Mål nr M 3021-17, Muddring och anläggande av kaj i Pampushamnen samt dumpning av muddermassor i Inre Bråviken, yttrande över aktbilaga 7-14 och 16-21

Norrköpings kommun ("Sökanden") har av Mark-och miljödomstolen förelagts att lämna ett skriftligt yttrande över översända yttranden, aktbilaga 7-14 och 16-21. Nedan följer respektive kompletteringsönskemål i kursiv text och svar följer i direkt anslutning till dessa.

Yttrandet är upprättat av Håkan Lindved och Therese Stark, Ramböll Sverige AB.

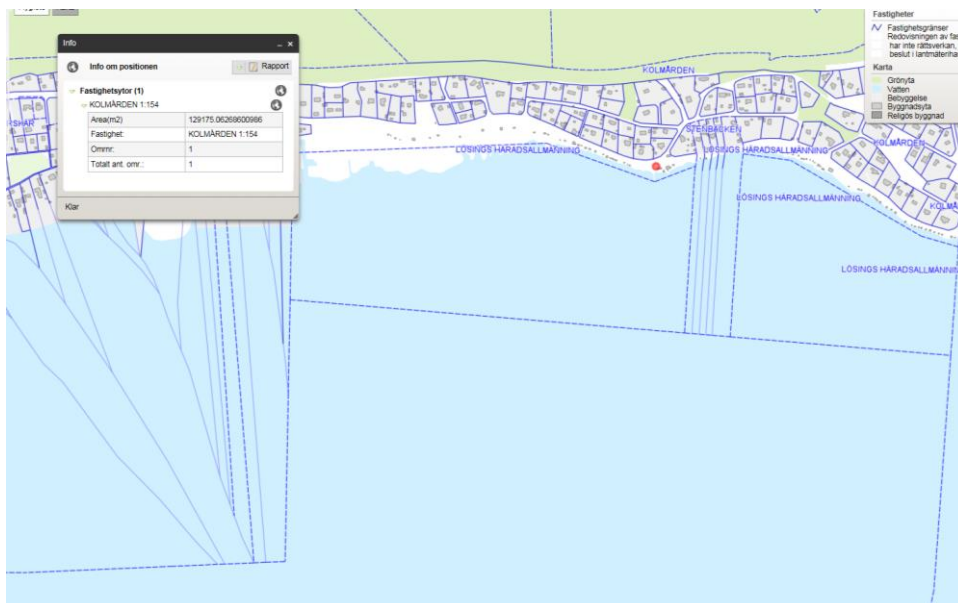
- H. *Tillåtlighet (avsnitt 9.2.2. i ansökan)- Vägföreningen påstår att de allmänna hänsynsreglerna inte uppfylls då inte all fakta tas upp i MKB.*

All fakta som framkommit i samband med samråd, undersökningar och övriga utredningar bedöms ha beaktats i MKB-arbetet. Om Vägföreningens yttrande syftar på uppgifter som framkommit i MMA:s rapport kan t.ex. konstateras att i kapitel 9.1.2 i MKBn beskrivs expertutlåtandet av Fredrik Klingberg som bedömt både MMA:s utredning samt SMHI:s utredning.

Sökanden har tillgång till den kunskap som behövs med hänsyn till verksamhetens art och omfattning för att kunna bedöma och förstå, och därigenom förebygga, hindra och motverka, de skador och olägenheter som verksamheten kan orsaka på människors hälsa och miljön. De skyddsåtgärder och försiktighetsmått som Sökanden åtagit sig är tillräckliga med hänsyn till den planerade verksamhetens påverkan på människors hälsa och miljön. Mot bakgrund av det som anges i ansökan med bilagor och föreliggande yttrande visar Sökanden att de allmänna hänsynsreglerna är uppfyllda.

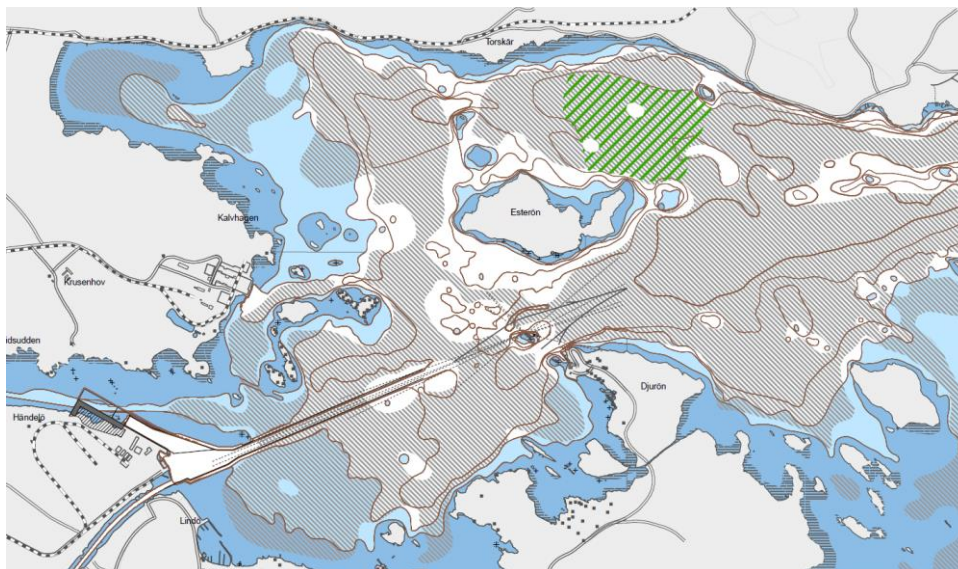
L. Hänsyn ska tas till MMA:s och SGU:s undersökningar vad gäller ackumulationsbotten.

Hänsyn har tagits till både MMA:s utredning och SGU:s utredning. MMA:s utredning har beaktats under hela processen och legat till grund för bedömningar av bottenförhållanden. Även SGU:s undersökningar ligger med som underlag för bedömningar och SGU:s utredning av ackumulationsbotten redovisas bl.a. i figur 28 i MKB.
